Verslag huishoudelijke elektrische installatie op laagspanning en zeer lage spanning

Referentie: **013-20261103-04**	Datum controle: **03/11/2026**
Keurder: **013**

Eigenaar:	**Onbekend**	EAN-code:	**541448820052161481**
Adres installatie:	**Edmond Helderweirdtstraat 8, 9041 - Gent**	Nummer teller(s):	**1sag1105215711**
		Distributienetbeheerder installatie:	**Fluvius**
Datum uitvoering installatie:	☐ Vóór 01/10/1981 ☑ Tussen 01/10/1981 en 01/06/2020 ☐ Vanaf 01/06/2020		
Type:	☑ Wooneenheid ☐ Niet-huishoudelijk ☐ PV ☐ Batterij ☐ Laadpaal

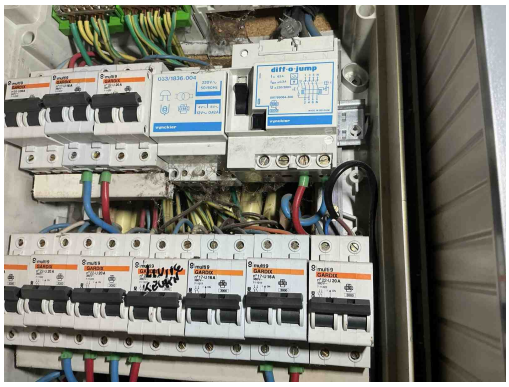
B17 - De voedingsspanning is niet op elk bord vermeld (Boek 1: 3.1.3.3).

B04 - De aanduiding van de kringen, klemmen en/of schakelapparatuur ontbreekt, is onjuist of is onvolledig (Boek 1: 3.1.3.1/5.1.6.1).

B30 - De houder van de beveiliging in een huishoudelijke ruimte is niet voorzien van aangepaste kalibreerelementen (Boek1: 5.3.5.5).

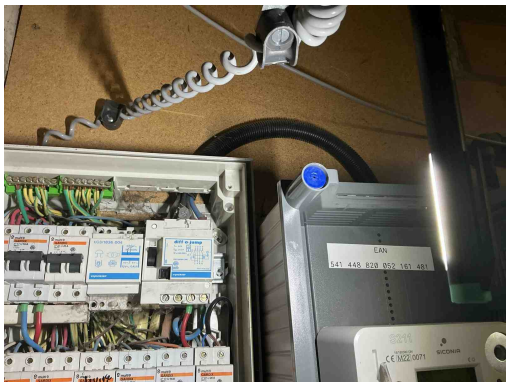
B17 - De voedingsspanning is niet op elk bord vermeld (Boek 1: 3.1.3.3).

B04 - De aanduiding van de kringen, klemmen en/of schakelapparatuur ontbreekt, is onjuist of is onvolledig (Boek 1: 3.1.3.1/5.1.6.1).

B06 - Het elektrisch verdeelbord heeft niet de minimale beschermingsgraad IPXX-B in een gewone ruimte (Boek 1: 4.2.2.3).

T21a - Het elektrisch materieel is niet geplaatst volgens de voorschriften van de fabrikant/ regels van goed vakmanschap. (Boek 1: 1.4.1.3) Oa ophangvijzen elektrisch verdeelbord niet afgedekt. Zie klasse II toestel.

T21b - Het elektrisch materieel is niet geplaatst volgens de voorschriften van de fabrikant/ regels van goed vakmanschap. (Boek 1: 1.4.1.3) Oa kamgeleider niet afdoende afgedekt aan uiteiden. Zie kans op rechtstreekse aanraking plaatsingsfiche fabrikant.

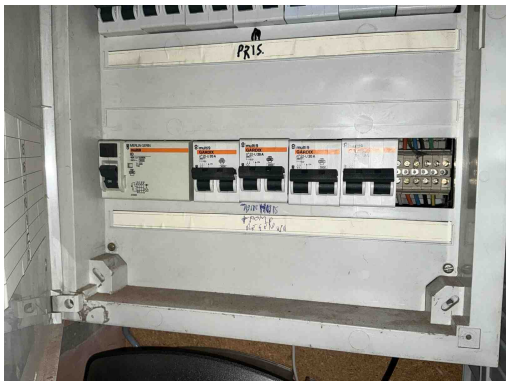
B34 - Het kabeltype van de meterbord verbinding aan de oorsprong van de installatie beantwoord niet aan de minimale vereisten vastgelegd door de distributienet beheerder. (Boek1: 1.5 + SYNERGRID C1/107)

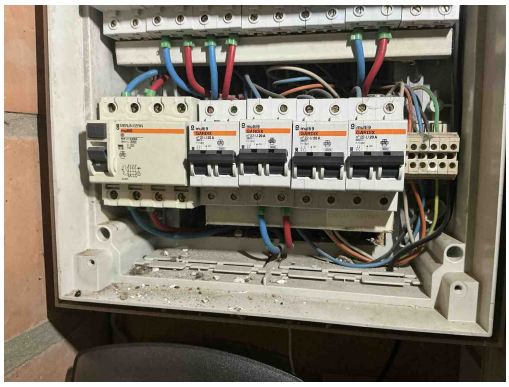
D27 - De (bijkomende) differentieelstroominrichting(en) kan/kunnen overbelast worden door de toegenomen stroom in de installatie (Boek 1: 4.4.1.1).
Opmerking: Oa bijkomende differentieel

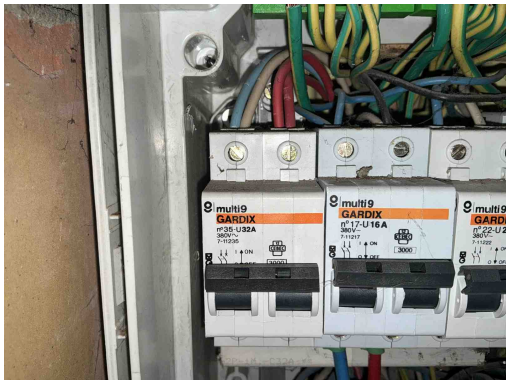
D27 - De (bijkomende) differentieelstroominrichting(en) kan/kunnen overbelast worden door de toegenomen stroom in de installatie (Boek 1: 4.4.1.1).
Opmerking: Oa bijkomende differentieel

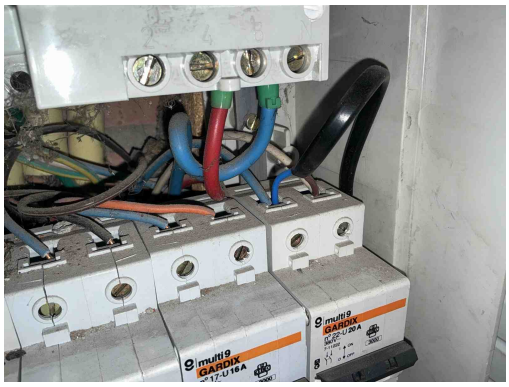
C04 - De waarde van de beveiliging tegen overbelasting is niet in overeenstemming met de leiding of verbruiker stroomafwaarts (Boek 1: 4.4.1.1).
Opmerking: Oa de minimale sectie voor een automaat van 32A is 6mm

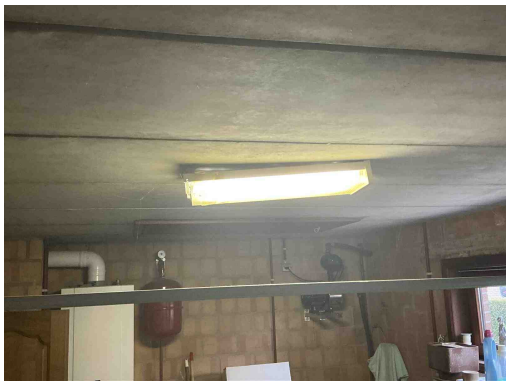
C04 - De waarde van de beveiliging tegen overbelasting is niet in overeenstemming met de leiding of verbruiker stroomafwaarts (Boek 1: 4.4.1.1).
Opmerking: Oa de minimale sectie voor een automaat van 32A is 6mm

B16 - De interne soepele geleiders zijn niet aan beide uiteinden voorzien van samenknijpende hulzen of evenwaardig (Boek 1: 5.3.5.5).

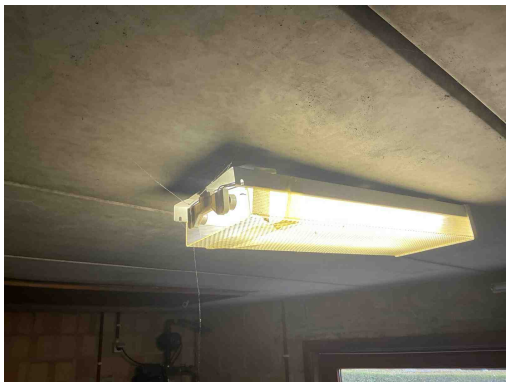
T21c - Het elektrisch materieel is niet geplaatst volgens de voorschriften van de fabrikant/ regels van goed vakmanschap. (Boek 1: 1.4.1.3) Oa armatuur niet degelijk bevestigd. Zie plaatsingsfiche fabrikant.
Opmerking: Oa garage

T23 - Het elektrisch materiaal is beschadigd. (Boek 1: 1.4.1.3).
Opmerking: Oa garage

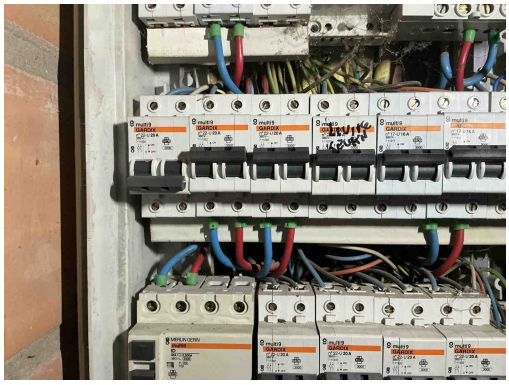
T23 - Het elektrisch materiaal is beschadigd. (Boek 1: 1.4.1.3).
Opmerking: Oa garage

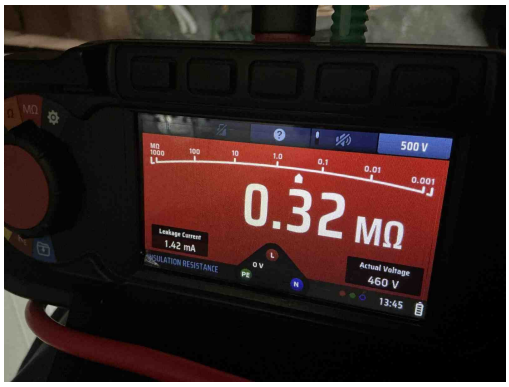
I01 - De waarde van de isolatieweerstand per kring dient tenminste 0,50 Mohm (1000 x Utest) te zijn (Boek 1: 6.4.5.1).
Opmerking: Oa kring 4

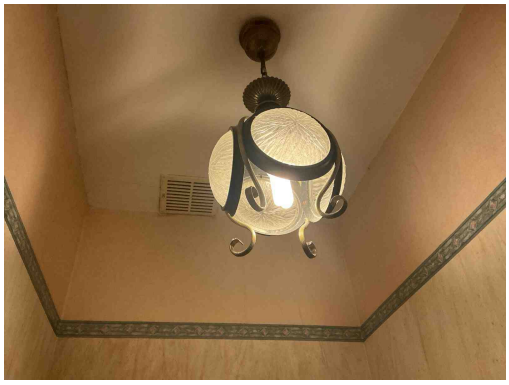
I01 - De waarde van de isolatieweerstand per kring dient tenminste 0,50 Mohm (1000 x Utest) te zijn (Boek 1: 6.4.5.1).
Opmerking: Oa kring 4

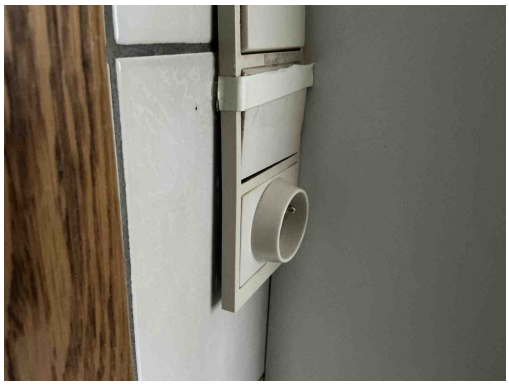
T24 - Het gebruik van elektrische machines of toestellen van klasse 0 en 0I is verboden. (Boek 1, Onderafdeling 4.2.4.3)
Opmerking: Oa luster toilet

T17 - Het verlichtingstoestel, gevoed op laagspanning, in volume 2 van de badkamer is niet minstens IPX4 (spatwaterdicht) (Boek 1: 7.1).

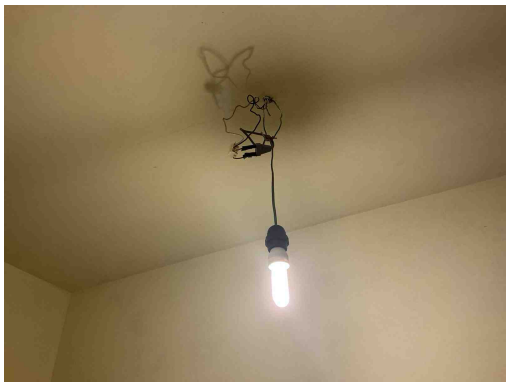
T10 - Bepaalde contactdozen en/of schakelaars zijn niet degelijk bevestigd (Boek 1: 1.4.1.3).
Opmerking: Oa badkamer

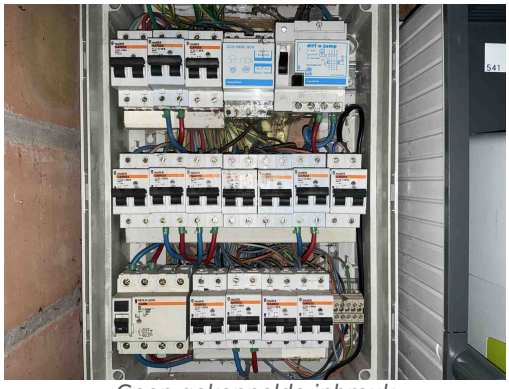
D28 - De voorlopige verlichting is genaakbaar (hoogte <2,5m) en bevindt zich niet achter een differentieelstroombeschermingsinrichting met een gevoeligheid van max. 30mA (Boek 1, Onderafdeling 5.3.4.2.i)
Opmerking: Oa berging
